## Wettbewerb zu einer Bierhalle mit Geschäftshaus der Aktienbrauerei Basel.

Dem Bericht des Preisgerichts zum erstem Wettbewerb entnehmen wir das Folgende:

I Rang. Entwurf Nr. 1. - Verfasser Artaria & Schmidt, Architekten, Basel. - Grundrisse vom Erdgeschoss sowie 1. und IV. Obergeschoss. - 1:400.

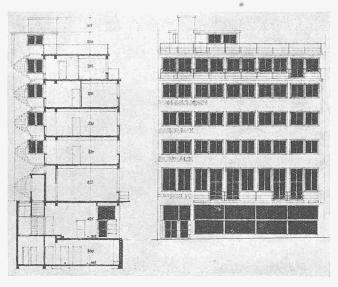
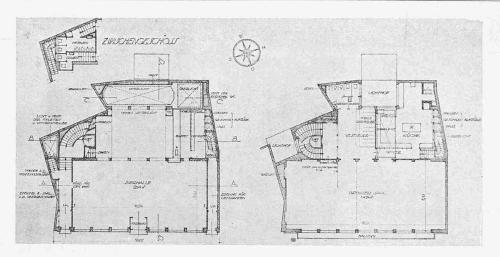
Beurteilung des ersten Entwurfs: Der Architekt schlägt ein konstruktiv und architektonisch konsequent durchgeführtes Projekt vor. Die Bierhalle mit rund 180 m² ist geräumig. Das Office ist nicht belichtet und im Eingang zum Buffet sind Verkehrstörungen möglich. Eine gute Belichtung des Saales selber ist durch die grossen Spiegelgläser der Fassade und des Oberlichtes auf der Nordwestseite gewährleistet. Die Treppe zur Saaletage ist mit 1,20 m zu knapp. Der Aus-

tritt der Haupttreppe und der Antritt der Stocktreppe im I. Stock sind nicht einwandfrei gelöst. Im übrigen sind Kellergeschoss und das I., II., III. und IV. Obergeschoss sachgemäss und betriebstechnisch gut durchgebildet. In den Bureaux und Wohnetagen lassen sich zwei Gruppen, allerdings nur nach Nordwesten und Südosten gegliedert, getrennt vermieten. - Die Fassade ist nach dem gewählten konstruktiven System geordnet und unter Verwendung von nur drei Materialien, Beton, Eisen und Glas, klar und schön gegliedert. Die Gesimshöhe von 19 m ist baugesetzlich ohne Ausnahmebewilligung nicht gestattet. Sofern die Genehmigung nicht erteilt wird, müssen die Räume im Dachgeschoss beschnitten werden. Mit Bezug auf die rückwärtige Fassade ist zu sagen, dass eine Staffelung nach der

Höhe stattfinden muss, um dem Nachbar die gleichen Lichtrechte zu wahren wie der Aktienbrauerei Basel.

Beurteilung des zweiten Entwurfs: Die Pläne weisen im grossen und ganzen die gleichen Vorteile auf, die schon im ersten Bericht namhaft gemacht worden sind, andererseits sind die dort gerügten Mängel im neuen Projekt ausgeschaltet und die vom Preisgericht im II. Programm niedergelegten Wünsche berücksichtigt. Die Wendeltreppe, die die Officeräume mit Keller, Erdgeschoss und ersten Stock verbindet, sollte im Interesse eines sichern Verkehrs in eine Podesttreppe umgewandelt werden. Betriebs- und wirtschaftstechnisch ist das Projekt wohl durchdacht. Auch die Vorschläge für die Bureau- und Wohnetagen sind mit grosser Sorgfalt ausgearbeitet. Der Vorschlag eines 9 m breiten und im Erdgeschoss 3 m tiefen Lichthofes ist nicht nur von Seite der Aktienbrauerei Basel, sondern auch von den Nachbarn als vorteilhafteste Lösung zu erstreben. Sie setzt aber voraus, dass der Eigentümer von Fischmarkt Nr. 4 bereit sei, einen Hof nahezu gleicher Grösse zu erstellen, bezw. sein Land mit dieser Servitut zu belasten. Diese Anordnung, die in gleicher Weise im ersten Projekt vorgeschlagen wurde, bietet den Vorteil einer vorzüglichen Belichtung des Restaurants, der Küche und der Räume in den obern Etagen. - Die Fassade hat in der neuen Bearbeitung noch gewonnen.
